改善箇所説明図

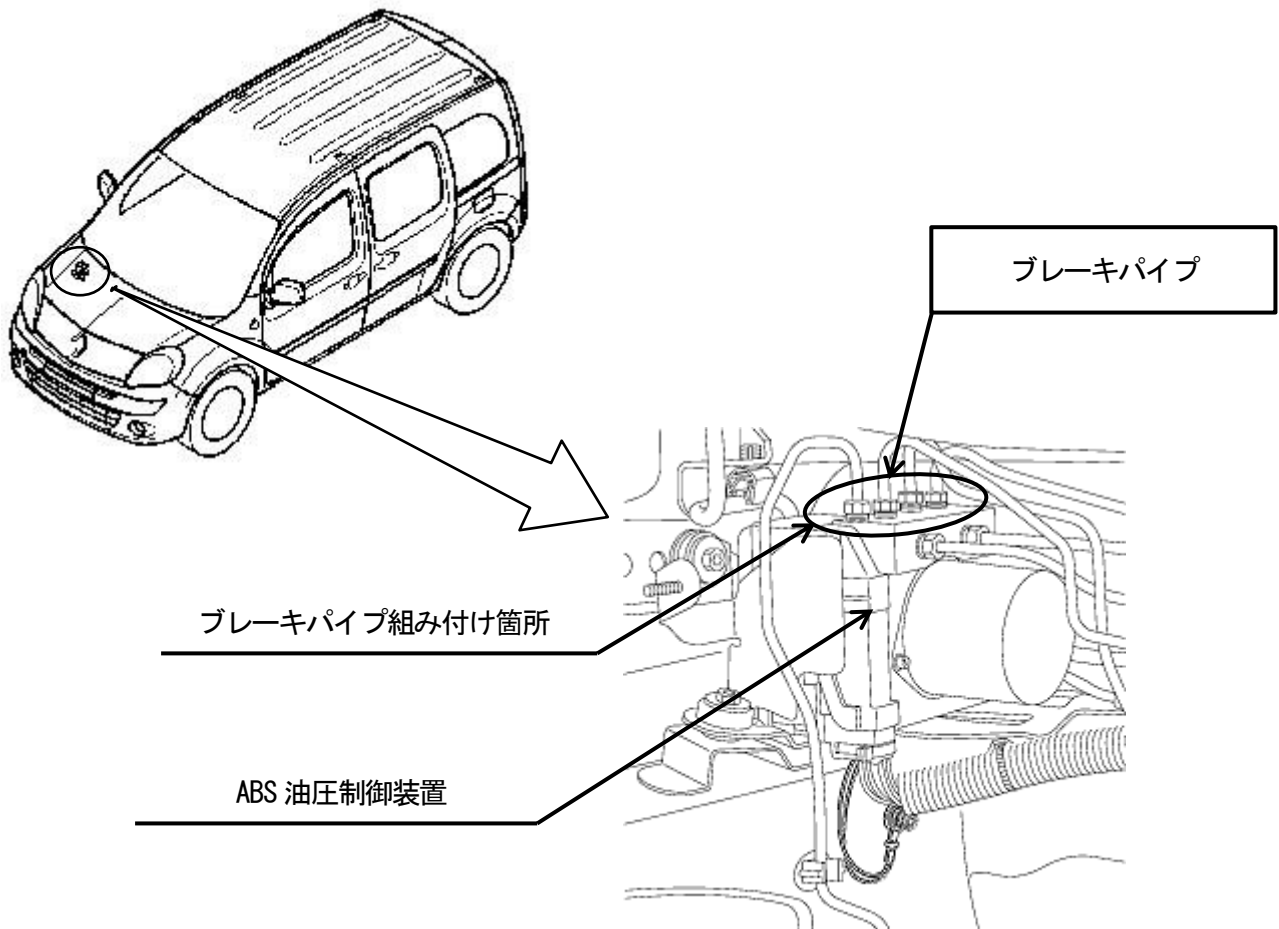
制動装置のブレーキパイプにおいて、ABS油圧調整装置への取り付け工程で、ブレーキパイプを誤った位置に取り付けたものがある。そのため、ABS作動時等にブレーキが適切に作動せず、走行安定性を損なうおそれがある。

全車両、ブレーキパイプの取り付け位置を点検し、誤っている場合は、ブレーキパイプを新品に交換して適切に取り付ける。
